NOTĂ DE ATENȚIONARE privind siguranța la locul de utilizare

Sisteme RM cu versiunile SW R11.1 și R12.1
Erori de aliniere a referințelor încrucișate MobiView

16 Mai 2025

Figura 1. Linia de referință încrucișată a imaginii axiale (stânga) se află în locația incorectă a imaginii generate de MobiView (mijloc). Locația corectă este afișată pe imaginea sursă sagitală nefuzionată (dreapta).

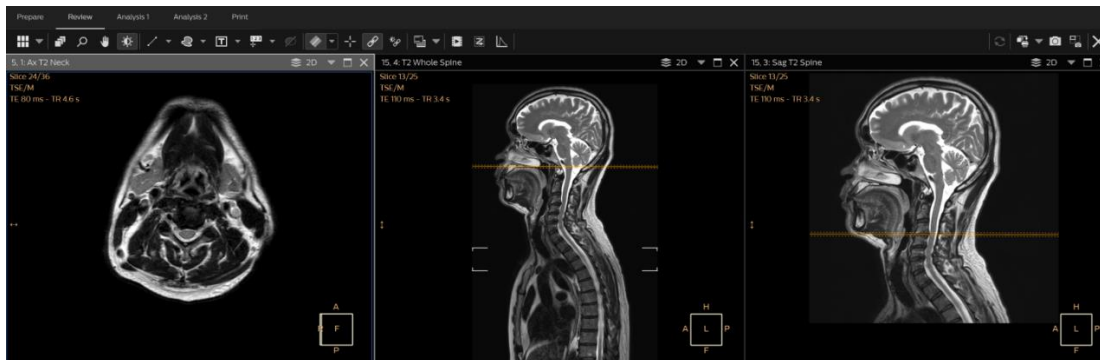
A. Linia de referință încrucișată și/sau caseta pot fi afișate într-o locație incorectă atunci când sunt afișate pe o imagine generată de MobiView (a se vedea exemplele din Figura 1 și 2).

- Scanări cu mai multe stații care necesită îmbinarea a 3 sau mai multe imagini de stație și
- Protocolul de scanare este utilizat în cazul în care stațiile au o dimensiune diferită a voxelului sau a câmpului vizual (de exemplu, dimensiunea voxelului sau a câmpului vizual este personalizată în funcție de anatomia fiecărei stații).

- Puteți continua să utilizați sistemul (sistemele) în conformitate cu utilizarea prevăzută.
 - A. Pentru a evita problema potențială a unei linii de referință încrucișată incorecte în imaginile generate de MobiView, utilizați aceeași dimensiune a voxelului și câmpului vizual în toate scanările stației.
 - B. Nu utilizați funcționalitatea liniei de referință încrucișată în modul casetă, modul toate secțiunile sau modul 3D. Utilizați funcționalitatea liniei de referință încrucișată în modul cu o singură secțiune.
- Transmiteți această notificare tuturor utilizatorilor acestui dispozitiv, astfel încât aceștia să fie conștienți de probleme și pericolul/vătămrile asociate.

Figura 2. Casetă de referință încrucișată a imaginii axiale (stânga) se află în locația incorectă a imaginii generate de MobiView (mijloc). Poziția secțiunii în casetă este corectă, în timp ce

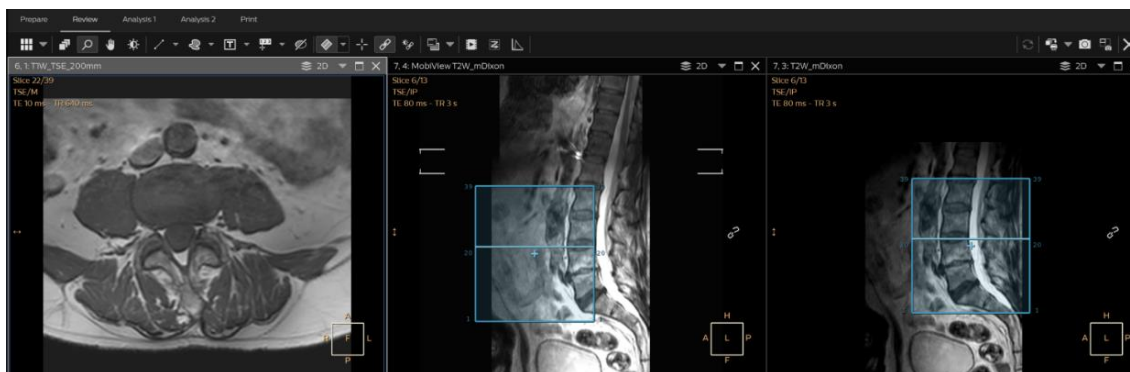
caseta descentrată este incorectă. Locația corectă este afișată pe imaginea sursă sagitală nefuzionată (dreapta).

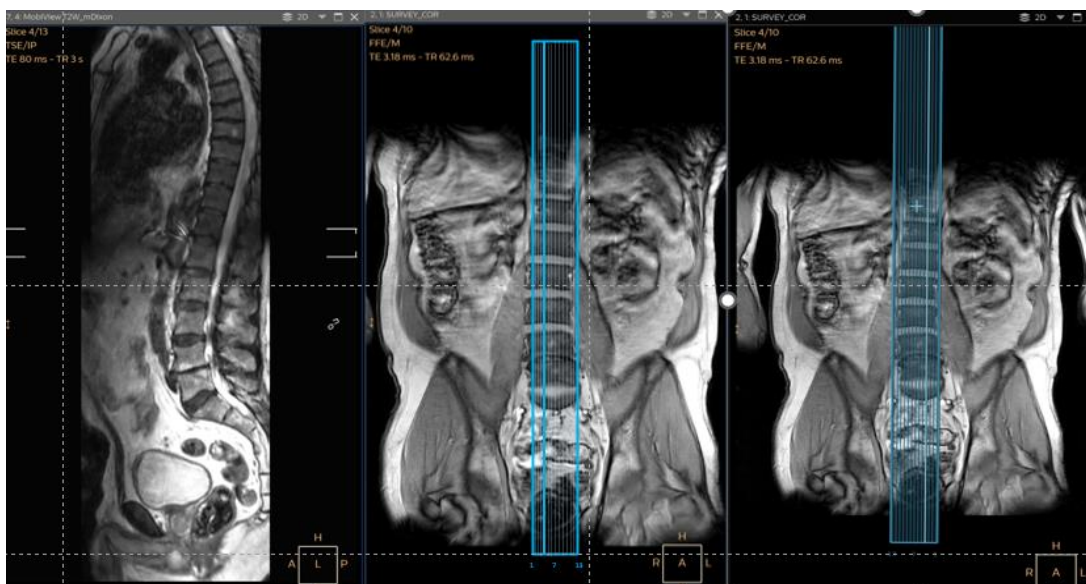
- B. Caseta de referință încrucișată a unei imagini generate de MobiView poate fi afișată într-o locație incorectă atunci când este oglindită pe o altă imagine (a se vedea exemplele din figurile 3 și 4), dacă:
- imaginile MobiView sunt achiziționate cu ordinea inversată de scanare a secțiunilor (adică setările de afișare a imaginii sunt personalizate) sau
 - afișarea casetei de referință încrucișată a unei serii combinate generate de MobiView (stații axiale) sau
 - afișarea casetei de referință încrucișată a reformatărilor multiplanare generate din date multi-stack.
